SZKIC ORIENTACYJNY

OPINIA NR: 2/2010

z wyników przeprowadzonych oględzin - ekspertyzy urządzeń grzewczo-kominowych w budynku przy ul.

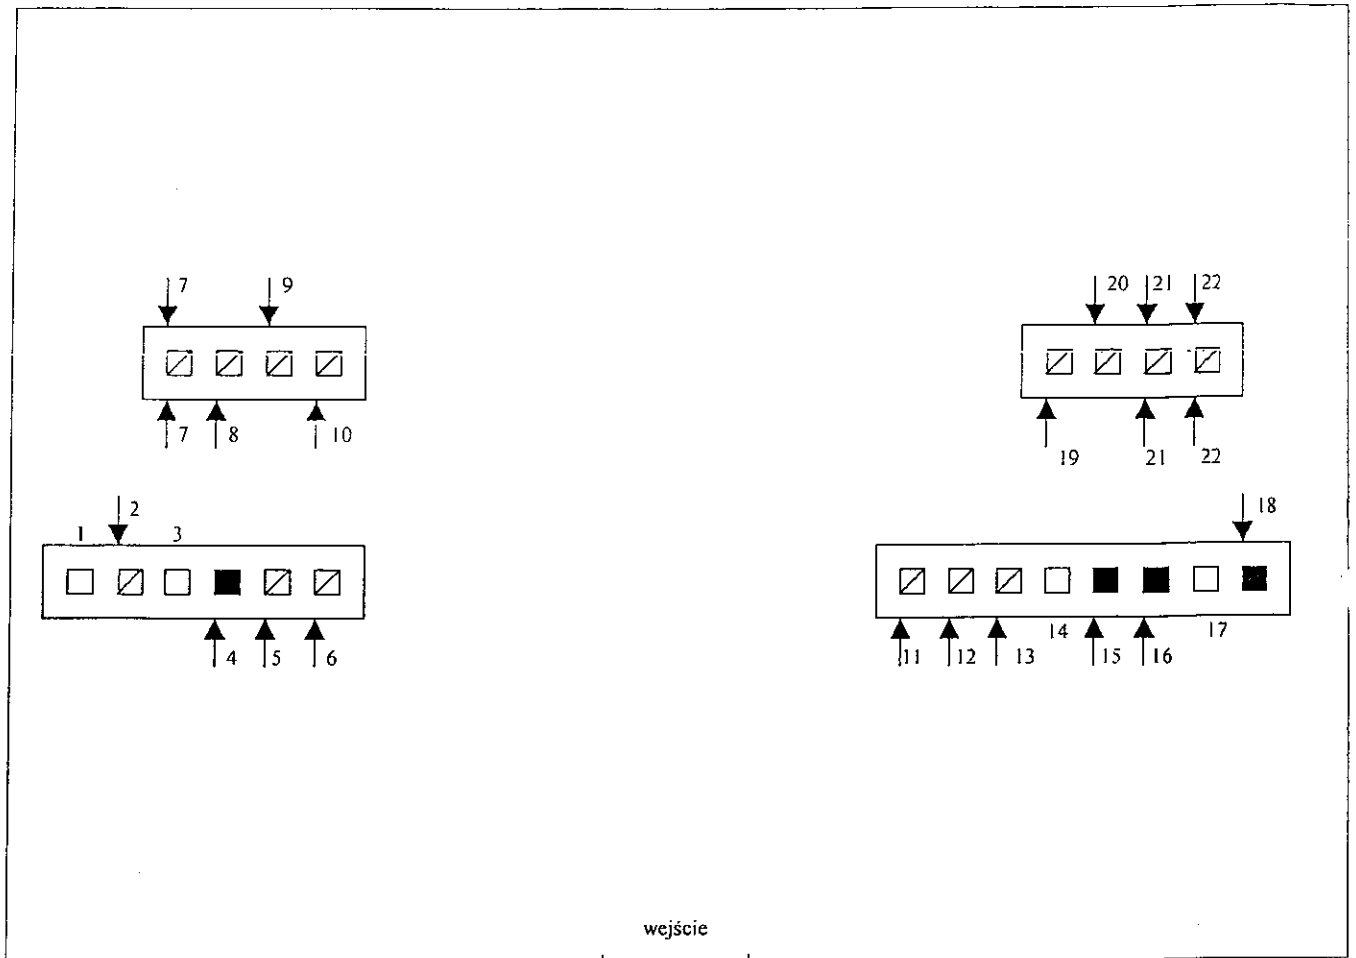
1) Szczyt podłączeń do przewodów kominowych na odwrócić.

Zalecenia

- w całym budynku wykonać wentylację nawiewną w drzwiach łazienkowych oraz wc,
- w całym budynku wykonać wentylację nawiewną z zewnątrz budynku do pomieszczeń kuchni.

SZKIC ORIENTACYJNY

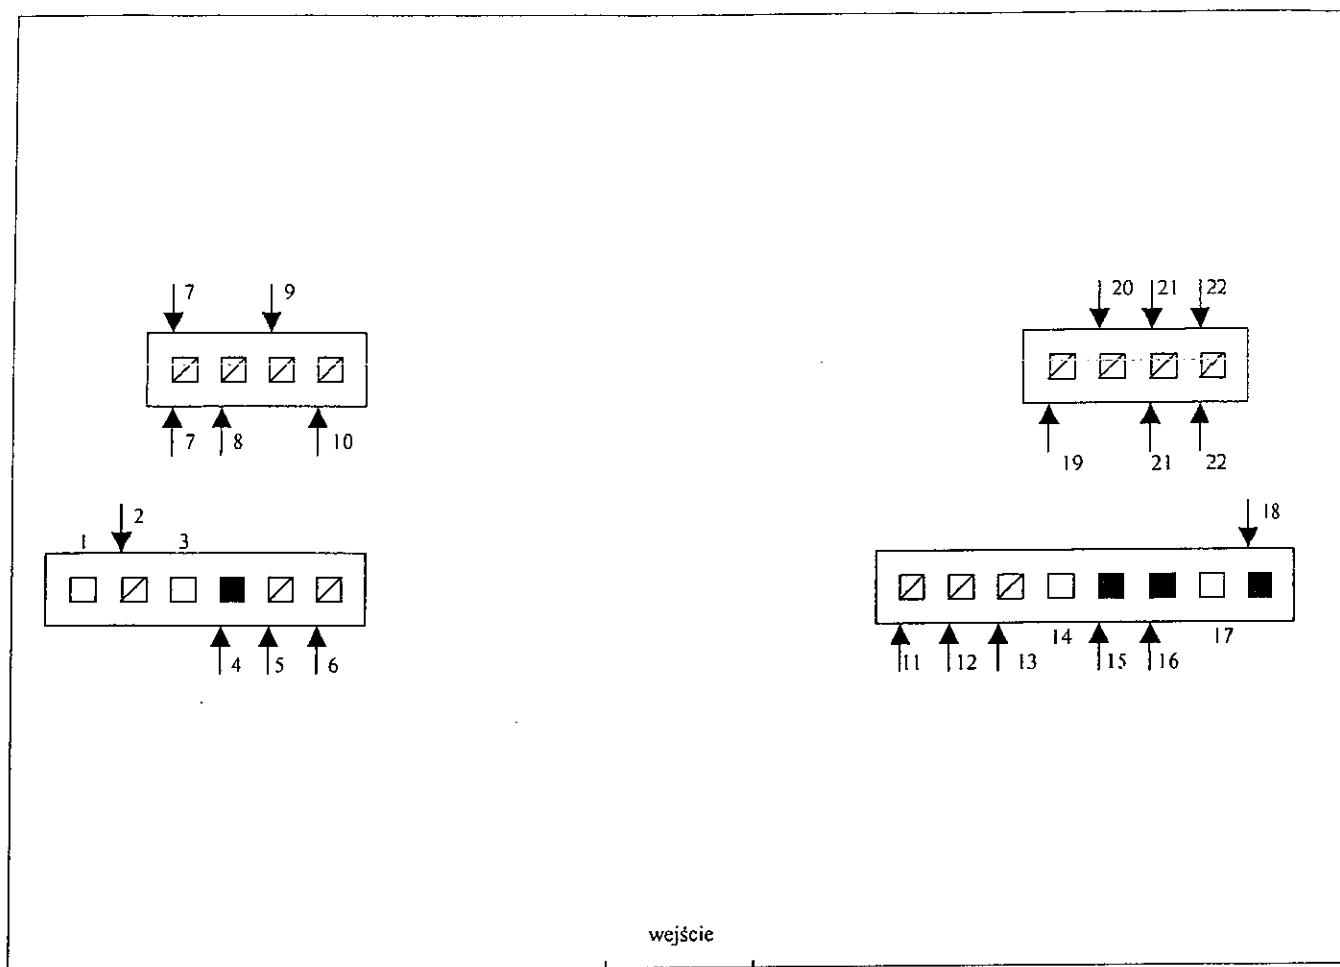
1) Szkic podłączeń do przewodów kominowych na odwrocie.

Zalecenia

- w całym budynku wykonać wentylację nawiewną w drzwiach łazienkowych oraz wc,
- w całym budynku wykonać wentylację nawiewną z zewnątrz budynku do pomieszczeń kuchni.

SZKIC ORIENTACYJNY

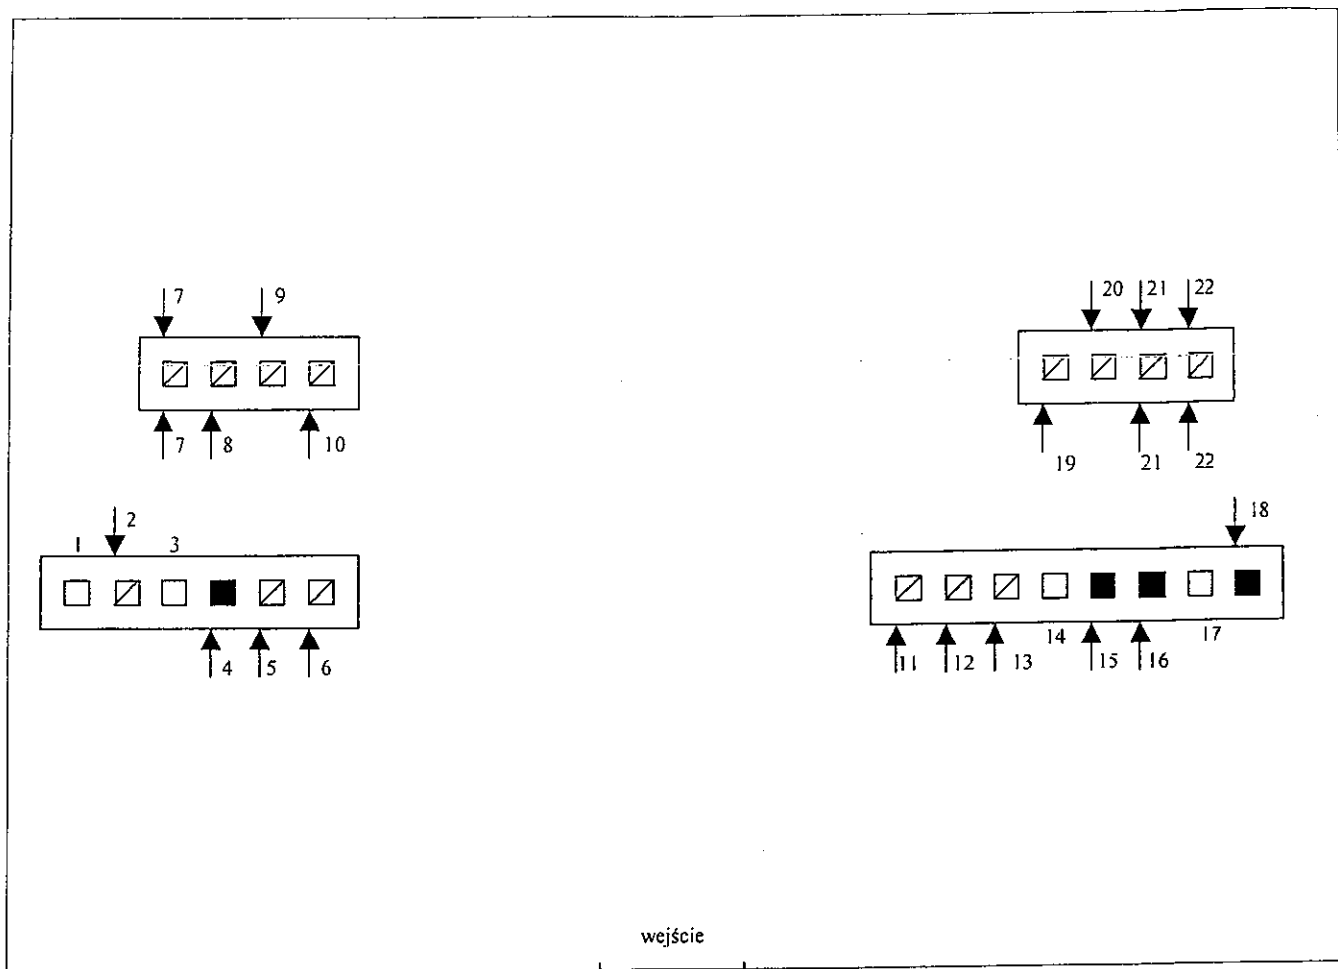
Szkie podłączeń do przewodów kominowych na odwrocie.

Zalecenia

- w całym budynku wykonać wentylację nawiewną w drzwiach łazienkowych oraz wc,
- w całym budynku wykonać wentylację nawiewną z zewnątrz budynku do pomieszczeń kuchni.

SZKIC ORIENTACYJNY

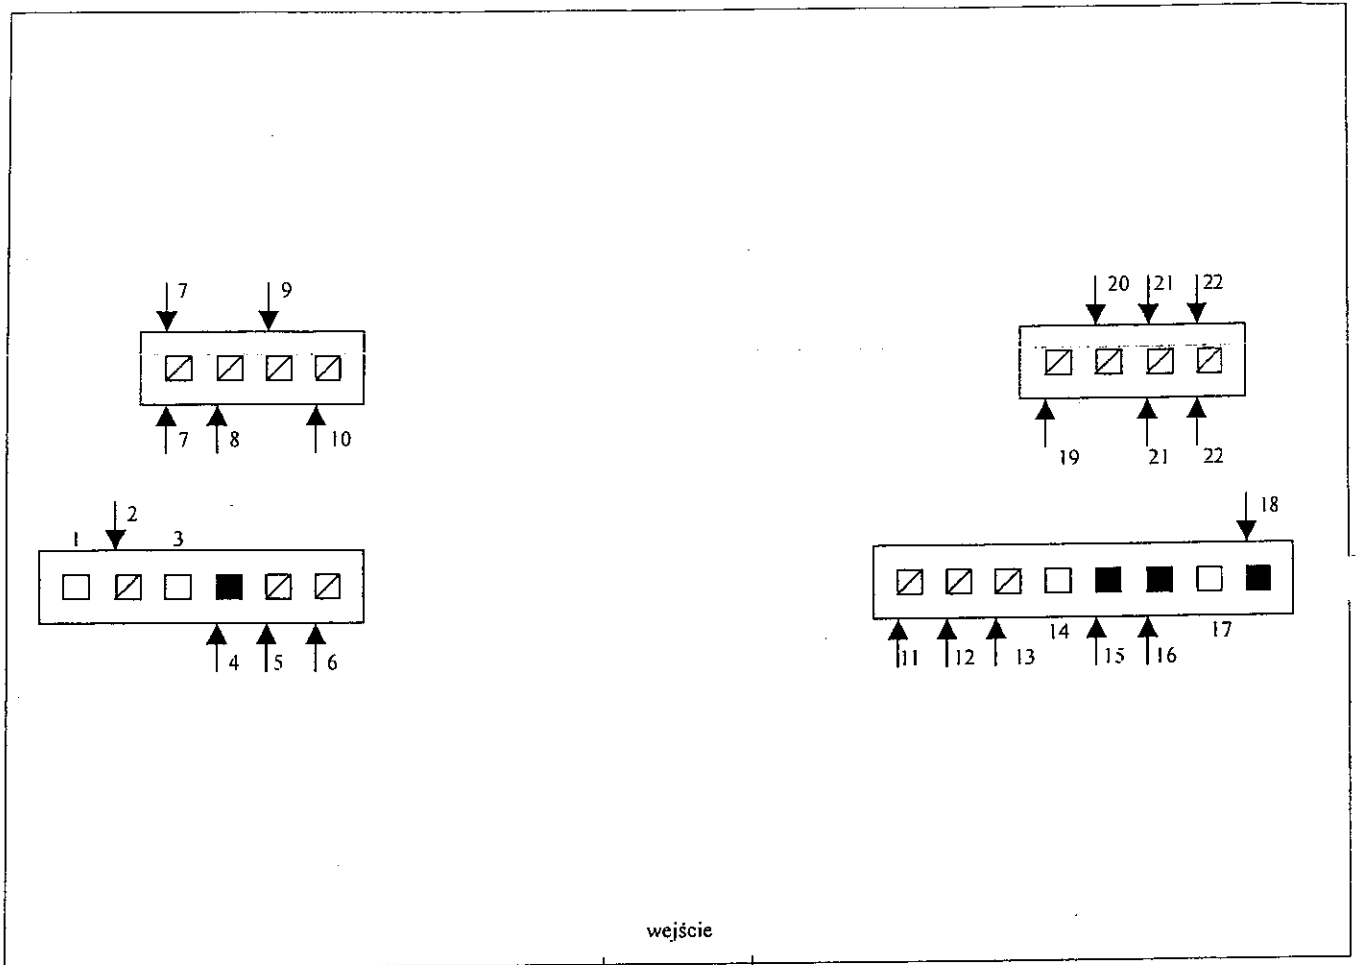
- Szkie podłączeń do przewodów kominowych na odwrócie.

Zalecenia

- w całym budynku wykonać wentylację nawiewną w drzwiach łazienkowych oraz wc,
- w całym budynku wykonać wentylację nawiewną z zewnątrz budynku do pomieszczeń kuchni.

SZKIC ORIENTACYJNY

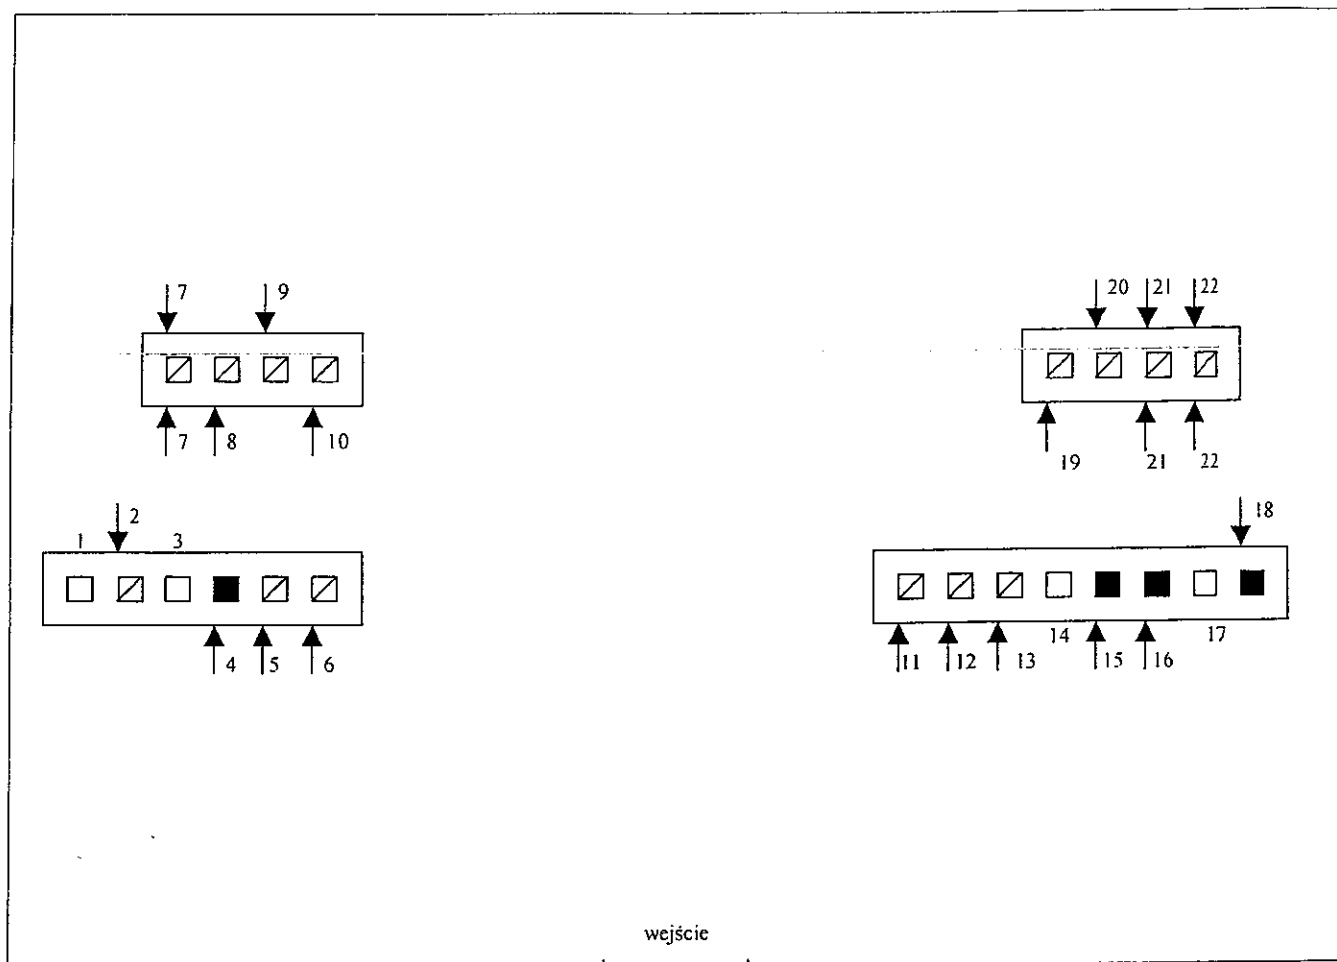
Szkie podłączeń do przewodów kominowych na odwrócie.

Zalecenia

- w całym budynku wykonać wentylację nawiewną w drzwiach łazienkowych oraz wc,
- w całym budynku wykonać wentylację nawiewną z zewnątrz budynku do pomieszczeń kuchni.

SZKIC ORIENTACYJNY

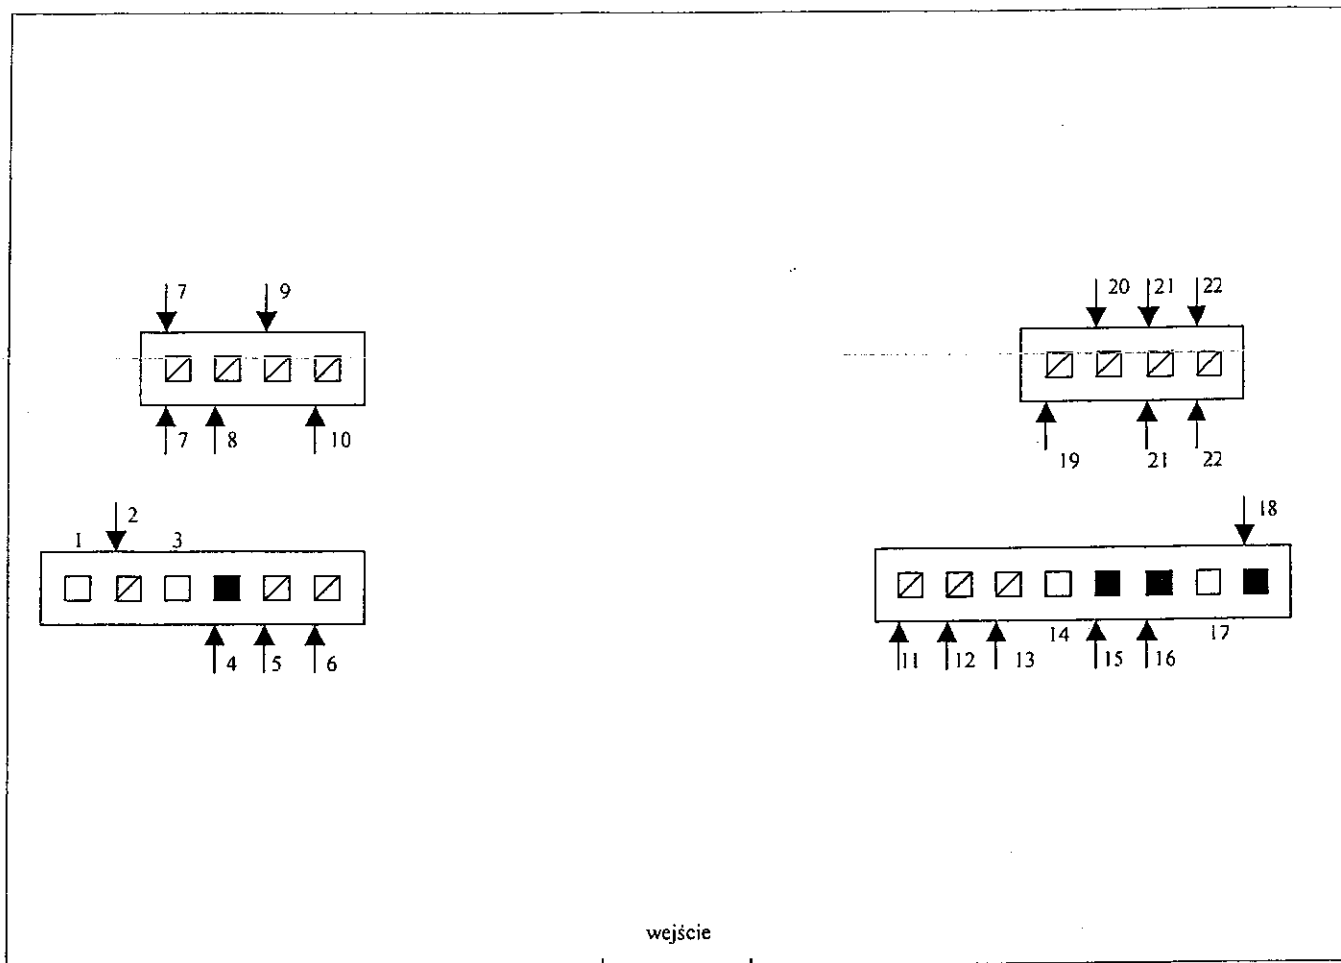
Szkie podłączeń do przewodów kominowych na odwrocie.

Zalecenia

- w całym budynku wykonać wentylację nawiewną w drzwiach łazienkowych oraz wc,
- w całym budynku wykonać wentylację nawiewną z zewnątrz budynku do pomieszczeń kuchni.

SZKIC ORIENTACYJNY

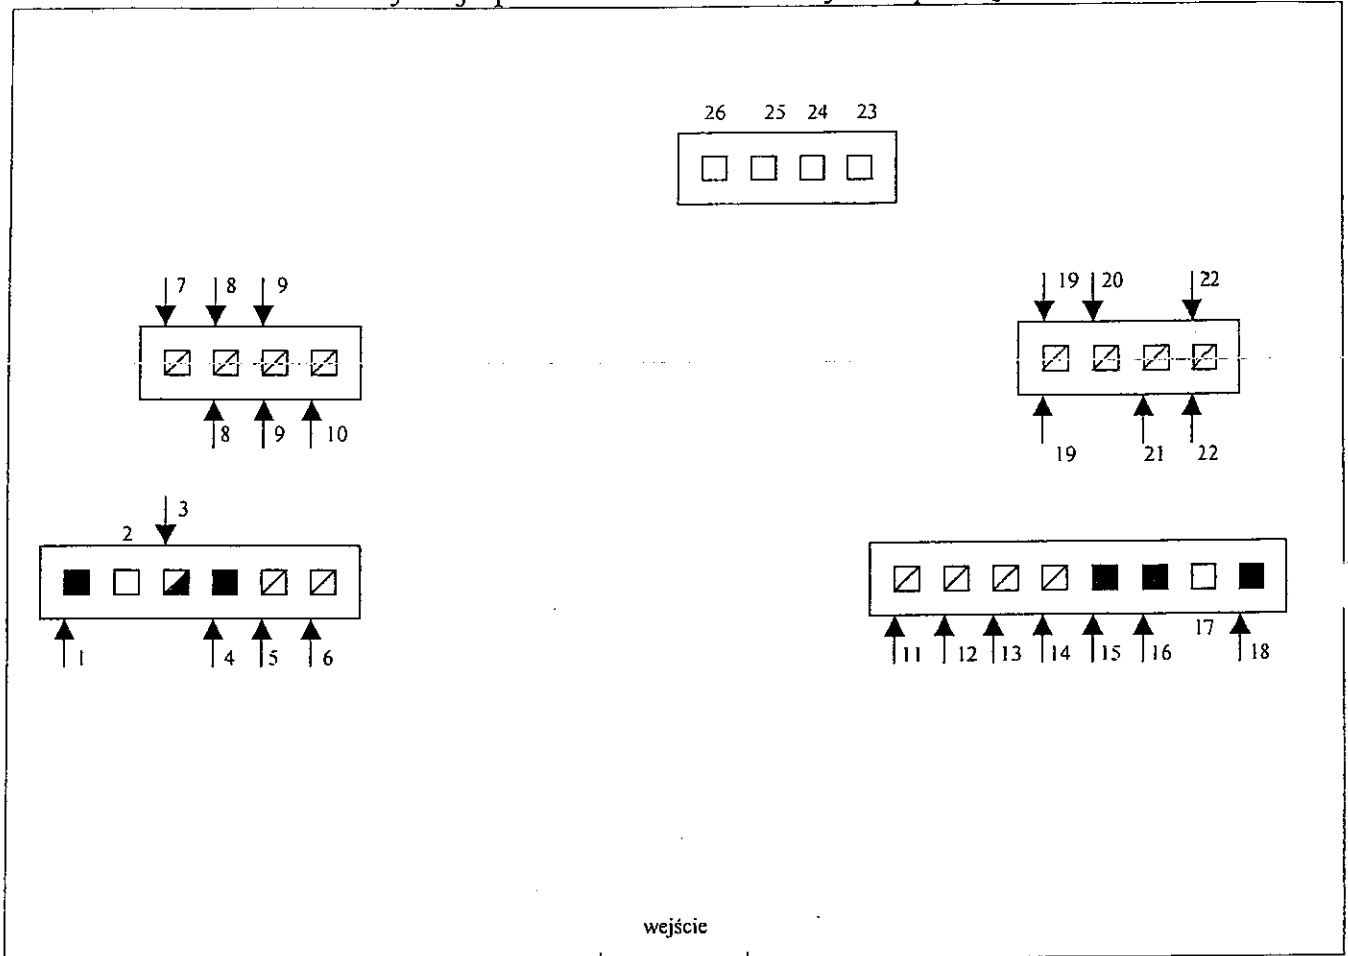
Szkic podłączeń do przewodów kominowych na odwrocie.

Zalecenia

- wykonać wentylację nawiewną w drzwiach łazienkowych oraz wc,
- wykonać wentylację nawiewną z zewnątrz budynku do pomieszczeń kuchni,
- pomieszczenie wc w mieszkaniu 3 gdzie jest zamontowany kocioł gazowy turbo stwierdzono małą powierzchnię kubatury, zaleca się powiększenie kubatury przez rozbicie szachtu pomiędzy łazienką a wc oraz wykonać wentylację wywiewną w tym samym przewodzie przy podłodze,
- z przewodu nr 11 wentylację kuchni należy przenieść do przewodu nr 13,
- z przewodu nr 21 wentylację łazienki przenieść do przewodu nr 20

SZKIC ORIENTACYJNY

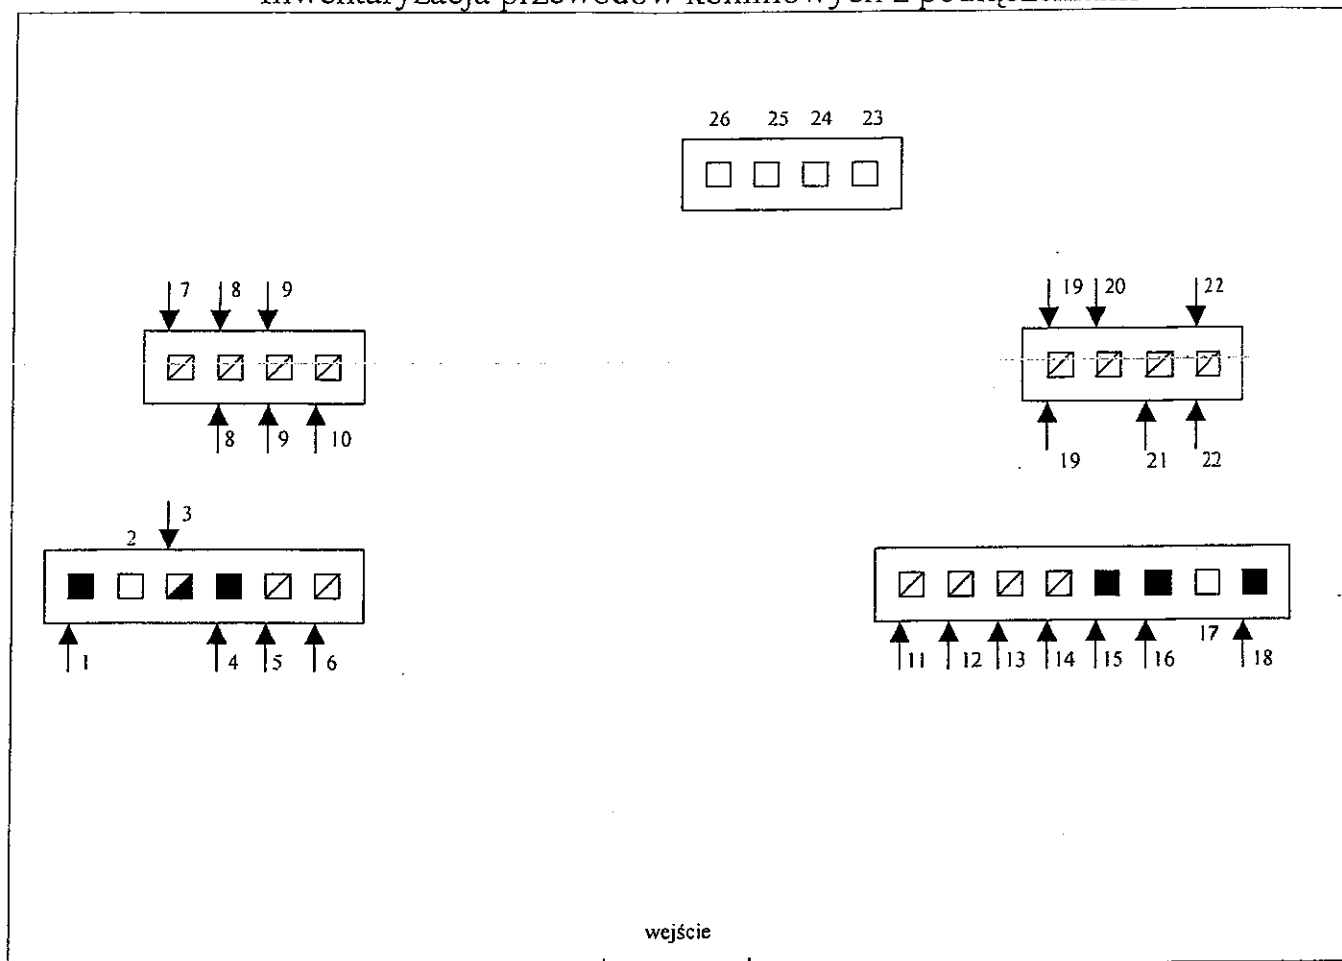
Szkic podłączeń do przewodów kominowych na odwrocie.

Zalecenia

- wykonać wentylację nawiewną w drzwiach łazienkowych oraz wc,
- wykonać wentylację nawiewną z zewnątrz budynku do pomieszczeń kuchni,
- pomieszczenie wc w mieszkaniu 3 gdzie jest zamontowany kocioł gazowy turbo stwierdzono małą powierzchnię kubatury, zaleca się powiększenie kubatury przez rozbicie szachtu pomiędzy łazienką a wc oraz wykonać wentylację wywiewną w tym samym przewodzie przy podłodze,
- z przewodu nr 11 wentylację kuchni należy przełożyć do przewodu nr 13,
- z przewodu nr 21 wentylację łazienki przełączyć do przewodu nr 20
